**WYJAŚNIENIA TREŚCI
SPECYFIKACJI WARUNKÓW ZAMÓWIENIA
(EXPLANATION OF THE CONTENT OF THE SPECIFICATION OF ORDER TERMS)**

Dotyczy postępowania na: **dostawę elektrycznego próżniowego pieca indukcyjnego o masie wytopu 250 kg (supply of an electric vacuum induction furnace with a melting weight of 250 kg)**

2. Pkt 10 Specyfikacji technicznej:

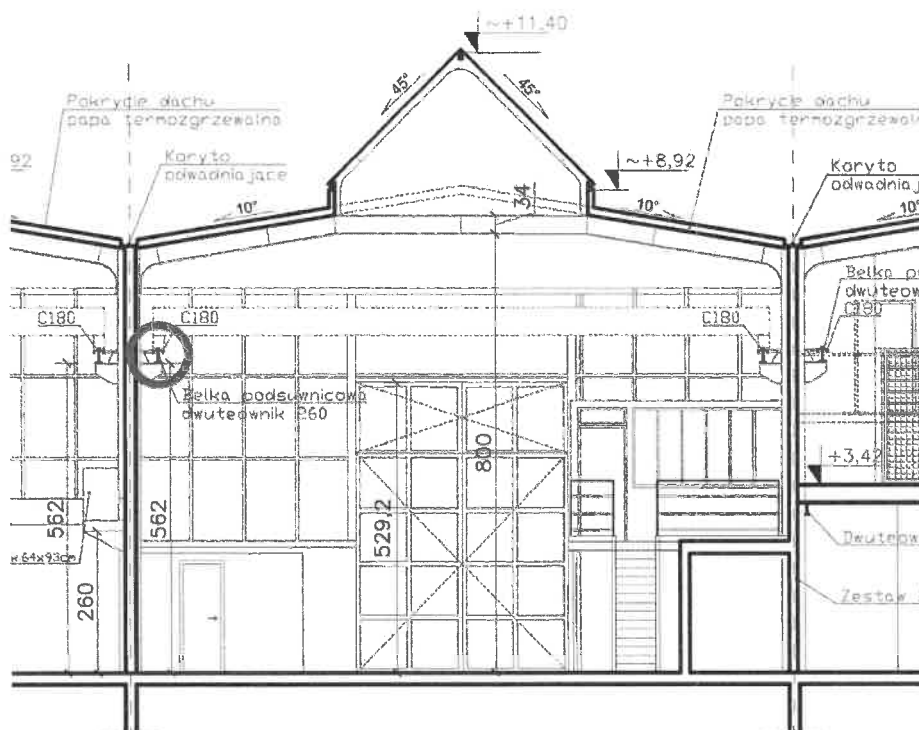
Wielkość hali na której będzie znajdował się piec próżniowy VIM250:

długość: 37 m, szerokość: 11 m, wysokość do jezdni suwnicowej 5,5 m

Możliwość zejścia poniżej poziomu 0 pomiędzy słupami nośnymi usytuowanymi na długości hali co 4 m

Czy wymiary budynku pozwolą na montaż pieca o wysokości od poziomu podłogi w najwyższym punkcie równej 8300 mm?

- **Odp.: W załączeniu Zamawiający przekazuje rysunki i zdjęcia hali na której planowany jest montaż pieca, oraz Zamawiający przypomina o możliwości przeprowadzenia wizji lokalnej hali (aktualnie remontowanej) – zgodnie z pkt. 5.11 SWZ.**
